Resolución No. 01341

“POR MEDIO DE LA CUAL SE DECLARA EL CUMPLIMIENTO DE LOS REQUERIMIENTOS DISPUESTOS EN EL AUTO NO. 6566 DEL 24 DE DICIEMBRE DE 2021 Y SE ADOPTAN OTRAS DETERMINACIONES”

EL DESPACHO DE LA SECRETARÍA DISTRITAL DE AMBIENTE

Figura 2. Localización de sondeos ejecutados

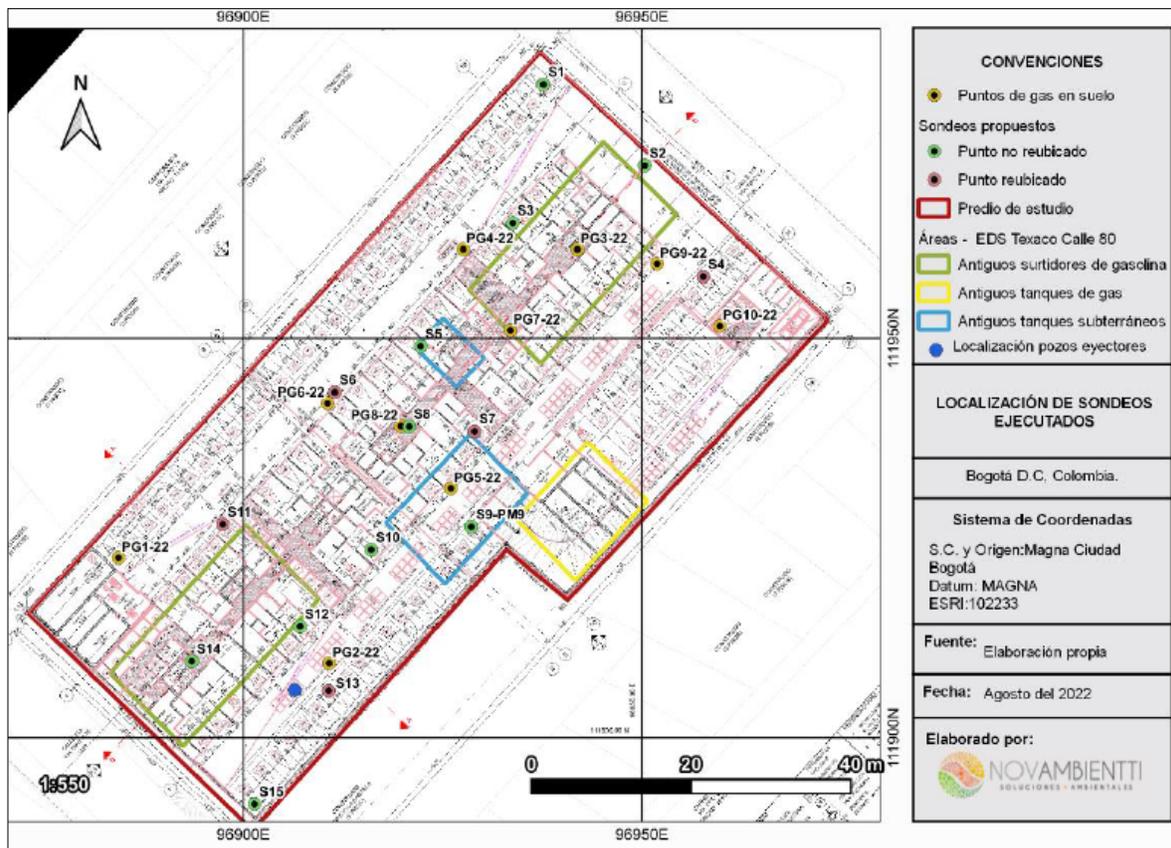
Como se describe en el Informe Técnico N° 01287 de 14/03/2023, debido a la condición visible en la que no se evidenció zona saturada, el usuario optó por tomar y enviar tres (3) muestras de suelo en cada punto. Las muestras colectadas fueron tomadas del primer tramo de suelo natural

Figura 5. Vista panorámica 3D de los sondeos y su respectiva litología en el sitio.

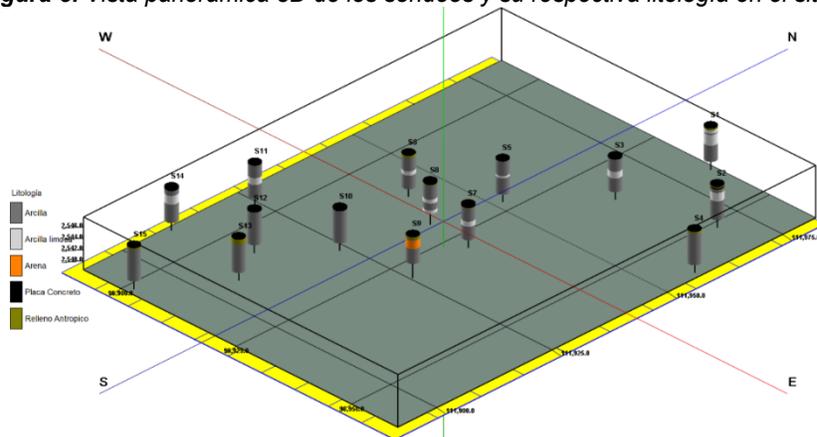
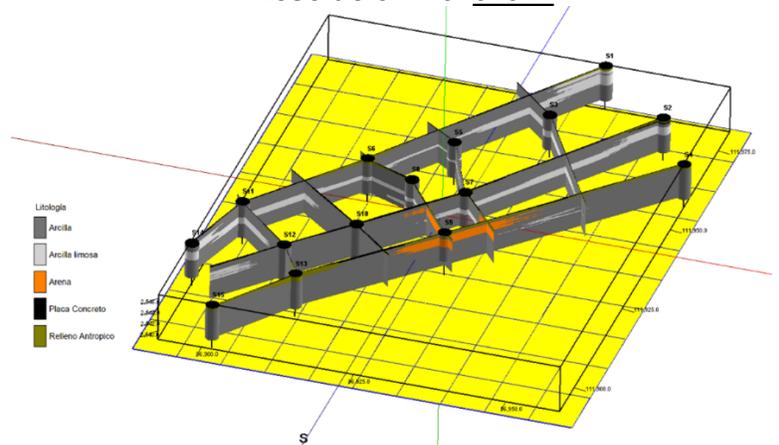
La información encontrada únicamente se enfocó en describir brevemente la información de los registros de perforación, sin embargo, no se encontró modelos (2D – perfiles o 3D - Volúmenes) que ayuden a comprender espacialmente si existe o no variaciones faciales tanto a nivel horizontal, como en profundidad. Se recomienda que, para futuros estudios, dicha información sea remitida a esta entidad.

El equipo evaluador de la SDA, en aras de establecer un marco geológico básico, a partir de la información presentada disponible implementó un modelo litoestratigráfico, (ver figuras). A partir de estos modelos es posible identificar que existen dos zonas con material de textura gruesa, uno localizado superficialmente, infrayaciendo la placa de concreto – cemento, hace alusión al material de relleno y la otra bajo la unidad arcillosa, la cual está constituida por material arcillo limoso y una tercera al costado sureste, la cual presenta principalmente material arenoso.

Figura 7. Modelo hidrogeológico conceptual del sitio

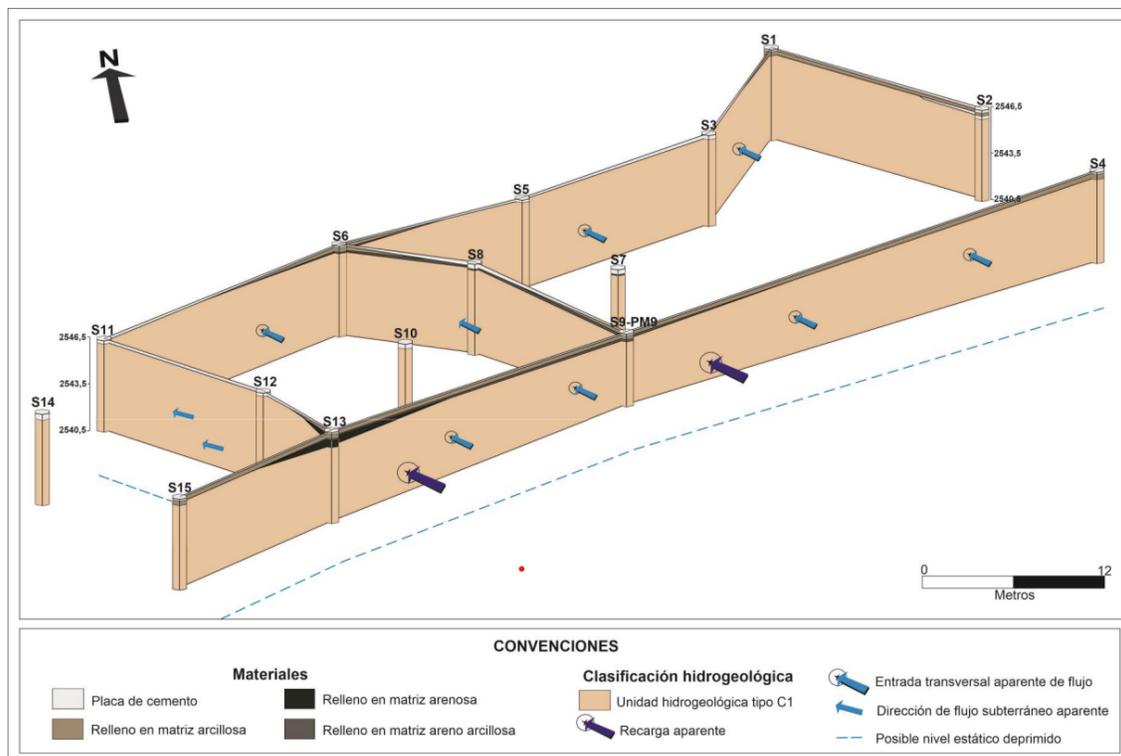
La información presentada respecto al modelo hidrogeológico conceptual es adecuada, dado el alcance y objetivo de la evaluación ambiental realizada en el sitio.

Figura 9. Gestión integral de RESPEL

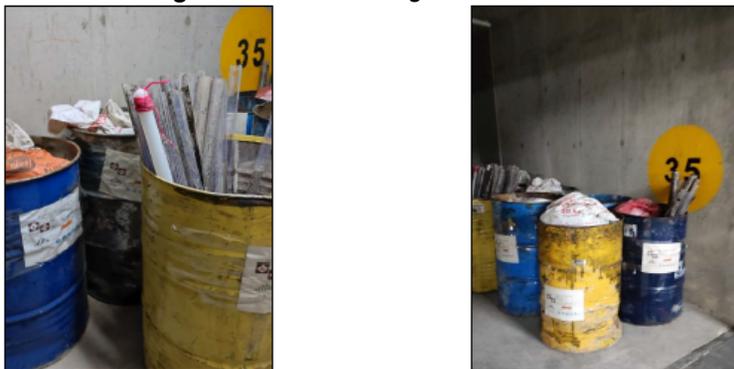
El Parque Tecnológico Ambiental Guayabal cuenta con la Resolución No. 0976 del 21 de diciembre del 2000 y modificada por la Resolución No. 0450 del 24 de agosto del año 2006, expedida por la Corporación Autónoma Regional CORPONOR. El Parque Tecnológico Ambiental del Caribe cuenta con la Resolución No. 462 del 26 de agosto de 2009 con sus modificaciones, expedida por la CORPORACIÓN AUTÓNOMA REGIONAL DEL ATLÁNTICO – CRA. Que autoriza el tratamiento térmico y disposición final en celda de seguridad. Por otro lado, el manifiesto de carga presentado relaciona como planta receptora el Parque Tecnológico Ambiental La Sabana, sin embargo, es claro que dicha planta fue un acopio temporal o planta de transferencia.
